NORSK INSTITUTT FOR VANNFORSKNING

Driftsundersøkelse av renseanlegg  
i  
Vestfold

18. april 1976

Solbakken (Andebu) kloakkrenseanlegg.

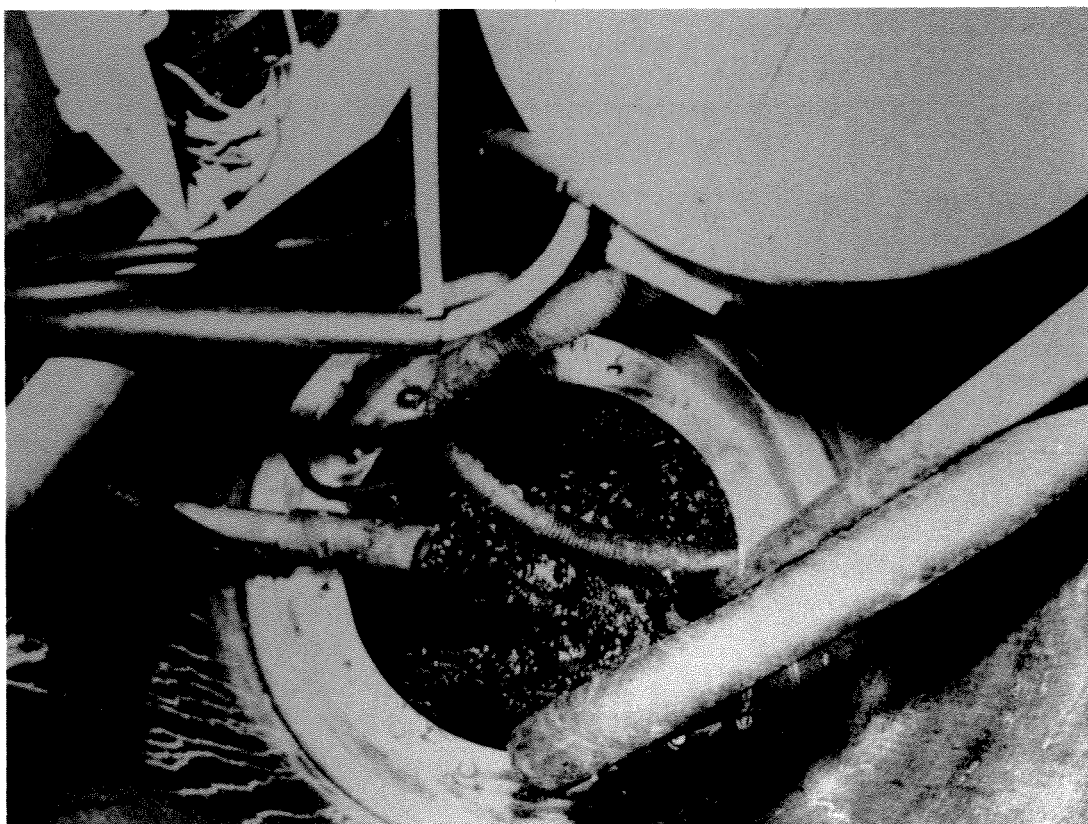
Dette renseanlegg virket ikke. Det var ikke noe slam i anlegget. Vedlikehold av anlegget virket svært dårlig. Således var elektronikkskapet som var plassert nede i anlegget, åpent.

Elektronskapet for styring av anlegget var åpent.

Grunnen til at anlegget ikke virker, er antakelig feil innstilling av uret som styrer anlegget, slik at tømning f.eks. kan skje om dagen. Servicefolk fra Flygt bør tilkalles snarest.

Vidaråsen Landsbys kloakkrensning.

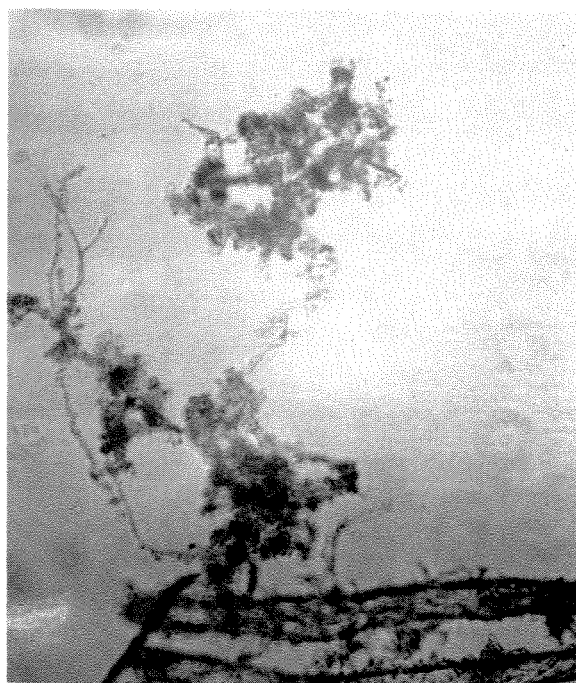
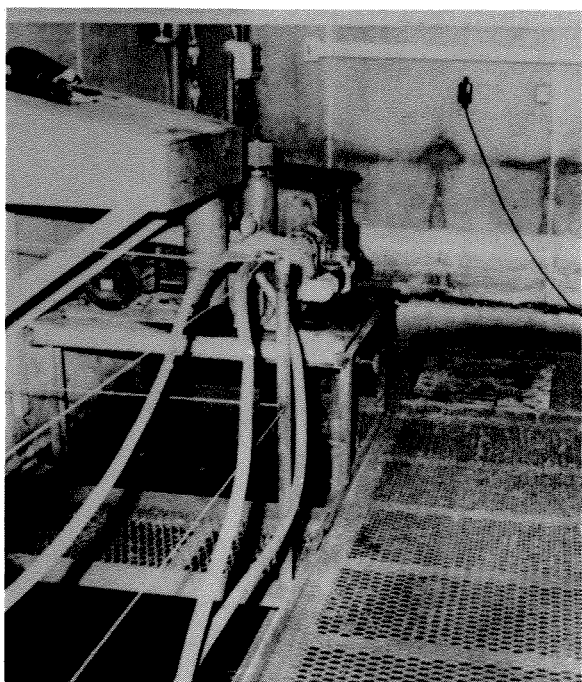
Omrøringen i luftetanken var ikke tilstrekkelig. Således ble det målt en slamavsetning på ca. 40 cm på bunnen av luftetanken. Dette slammet må fjernes og lufterne rengjøres. Slamvolumet på det aktive slam var også lavt, bare 110 ml/l.

Anlegget manglet spylevann for renhold. Mikroskopering av slammet viste få eller ingen høyere organismer. Forstørrelse 500 x.

Det bør innlegges vann for spyling og renhold. Videre bør det installeres skjerm foran utløpsrennen for å hindre flyteslam i å dras med i utløpet.

Hof kloakkrensseanlegg.

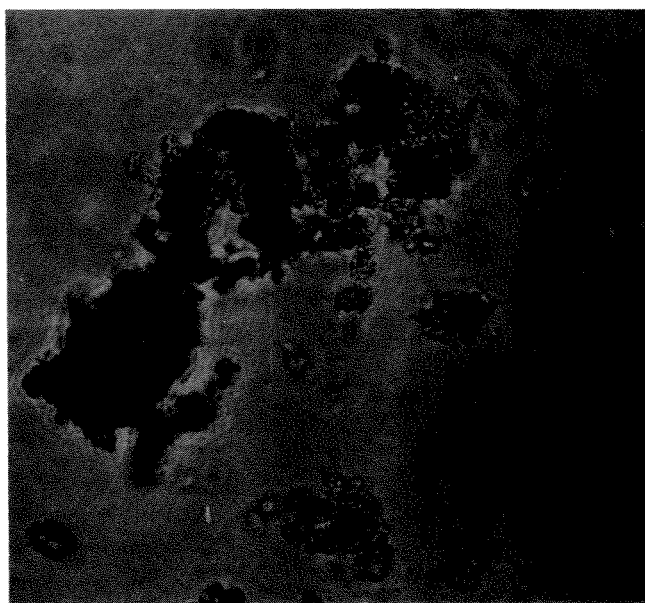
For denne type anlegg er risten plassert mellom luftetank og flokkulering. Dette kan by på problemer med avsetning av filler i luftetank.

Justering av vannføringsmåler bør foretas.

Kjønnerrød kloakkrensseanlegg.

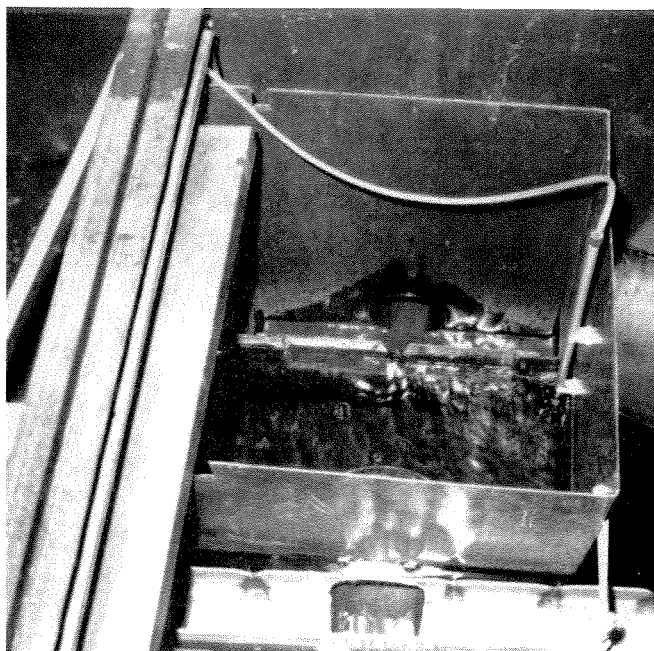
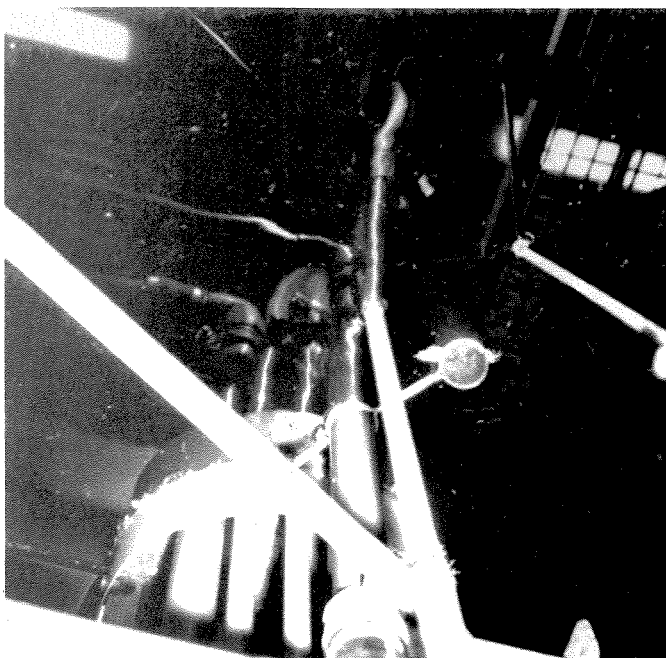
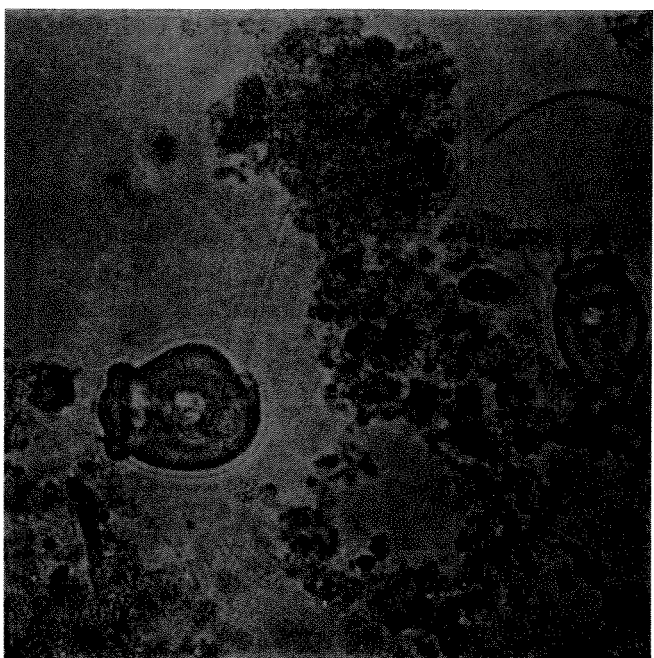
Utformingen av dette anlegg har noen svakheter. I første rekke må nevnes den flate bunnen i ettersedimenteringsenheten, som gjør at slammene må skrapes for hånd bort til mammutpumpene. Mammutpumpene har også altfor små dimensjoner slik at disse ofte tettes.

Utstyret for vannføringsmåling var lite følsomt. For å gjøre dette mer følsomt, kan det være aktuelt å sette inn et spissere V-overløp slik at vannstanden i utløpskassen får et større variasjonsområde. På grunn av liten følsomhet og derav unøyaktighet i vannføringsmålingene blir kjemikaliedoseringen noe usikker.

pH i etterfellingstrinnet var noe høy (6,8). For å oppnå optimal felling av fosfor med aluminiumsulfat bør pH være ca. 6,0. Dette kan oppnås ved å øke doseringen. Da driftsoperatøren betjener 3 anlegg, bør kommunen gå til anskaffelse av et pH-meter slik at fellingprosessen lettere kan kontrolleres. Den målte fosforkonsentrasjon i utløpet, 2,18 mg/l, bør kunne senkes noe ved økning av doseringen.

Valle kloakkrensaneanlegg

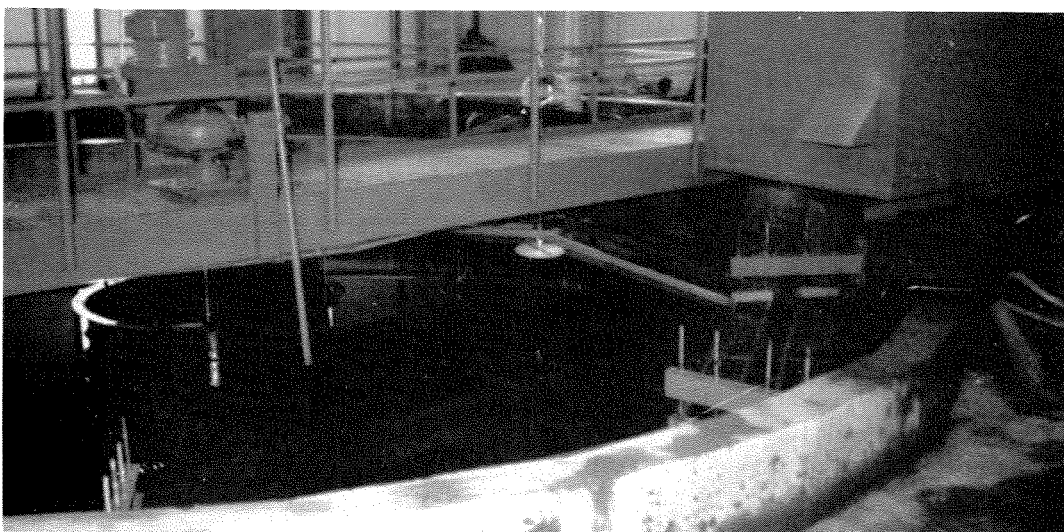
Driftsoperatøren opplyste at det ble benyttet en doseringsmengde på 140 mg/l. For denne type anlegg er risten plassert mellom luftetank og flokkulering. Det ble opplyst at risten tettet seg hurtig, slik at det ble en oppstuvning i luftetanken. Ved en eventuell installasjon av maskinrenset rist bør det vurderes om ikke denne bør monteres ved innløpet til luftetanken. For et anlegg av denne størrelse burde også blåsemaskinene vært plassert i et eget rom for å redusere støynivået.

Blåsemaskinene burde vært installert i et eget rum.

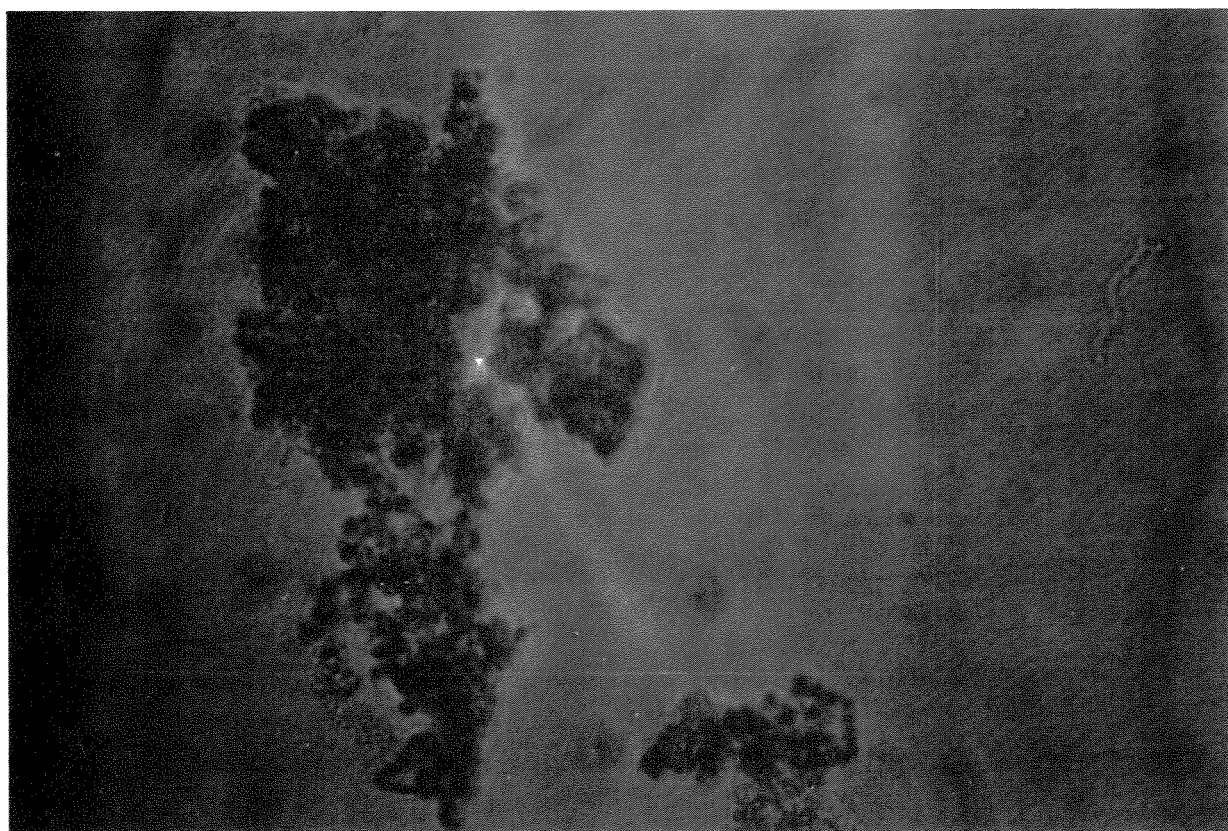
For dette anlegg gjelder de samme konstruksjonsmessige svakheter som nevnt for Kjønnørød kloakkrenseanlegg. På grunn av den lave belastning og lave slamkonsentrasjoner er man ikke så plaget av igjentettinger av mammutpumper som ved et normalbelastet anlegg. Flyteslam forårsaket av for flat bunn i ettersedimenteringsenheten var et vesentlig problem.

På grunn av liten dimensjon tettes mam-  
mutpumpene hyppig ved denne type anlegg.

Bjørnstadfeltet kloakkrensning

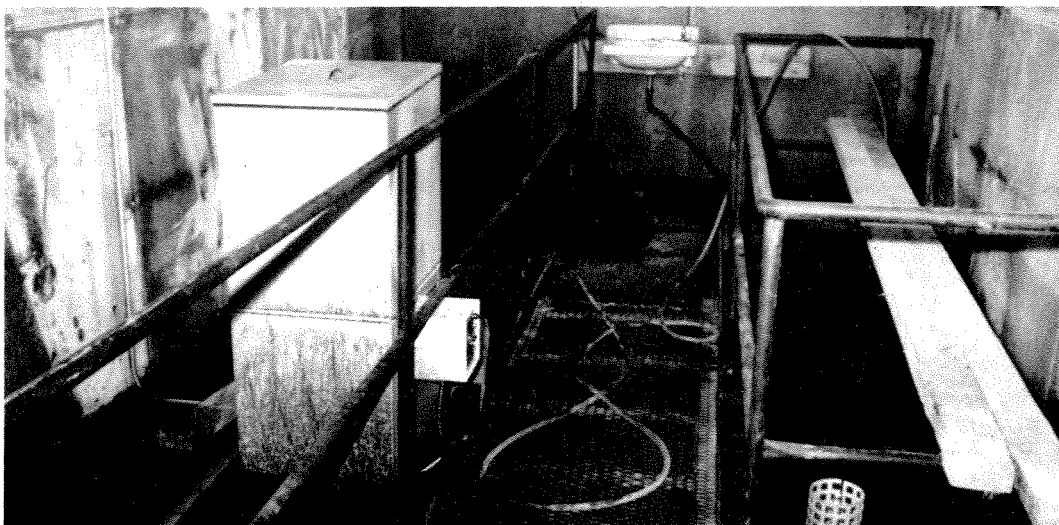
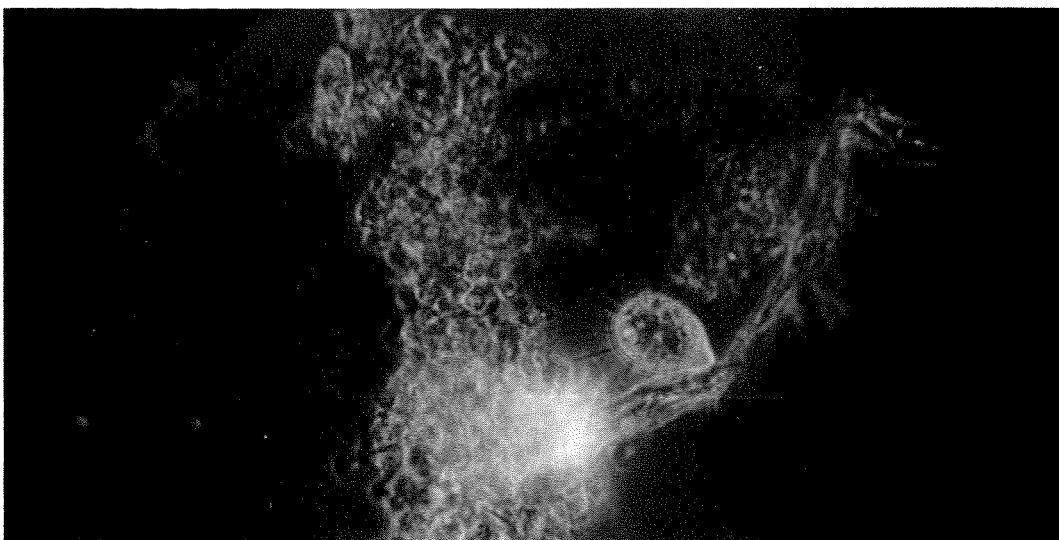
Slamvolumet i luftetanken var så høyt som 930 ml/l. For å unngå problemer ved sedimenteringen og slamflukt i utløpet bør slam uttappes, slik at slamvolumet blir ca. 400 ml/l. Det var relativt mye flyteslam i sedimenteringsenheten. Det manglet også en skjerm foran utløpsrennen, som hindrer flyteslammet i å gå over i utløpsrennen. Renholdet av anlegget burde vært bedre.

Renholdet burde vært bedre.

Mangler som er nevnt under "Kommentarer", bør utbedres.
